Informa ii Robin-Subaru

Senzorul pentru lips ulei la motoarele EX27, EX30, EX35, EX40: s-a modificat, pentru a cre te fiabilitatea motoarelor. S-a modificat diametrul g urii pentru trecerea uleiului i culoarea tubului de protec ie.

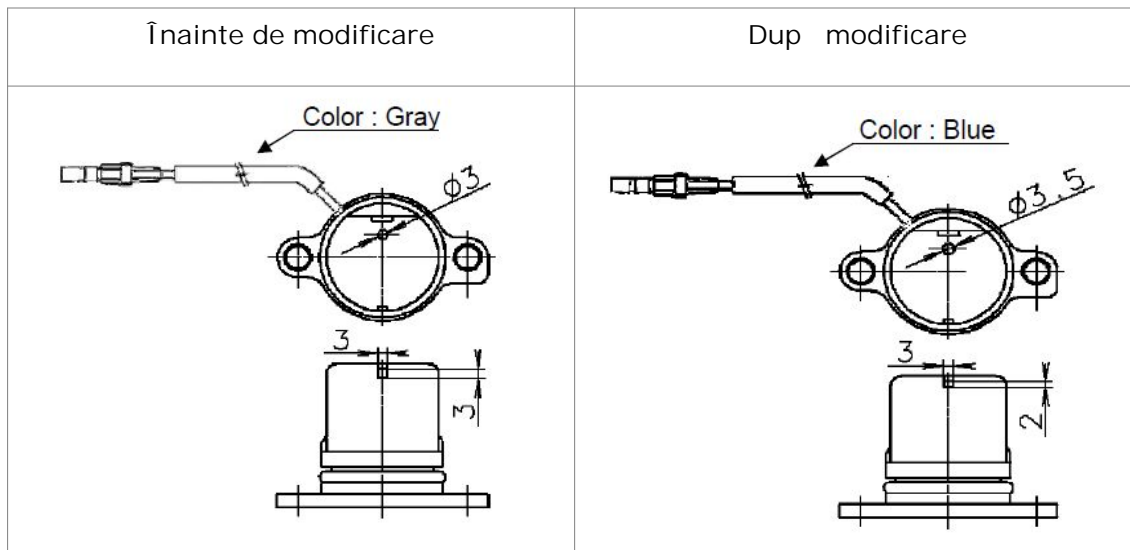
Interschimbabilitate: se poate monta senzorul NOU în locul senzorului VECHI, dar NU se poate monta senzorul VECHI în locul senzorului NOU.

Motoare afectate de modificare: EX27, EX30, EX35, EX40, fabricate dup aprilie 2014.

Denumire	Cod de comand	
	Vechi	Nou
Senzor lips ulei	279-76301-51	279-76301-61
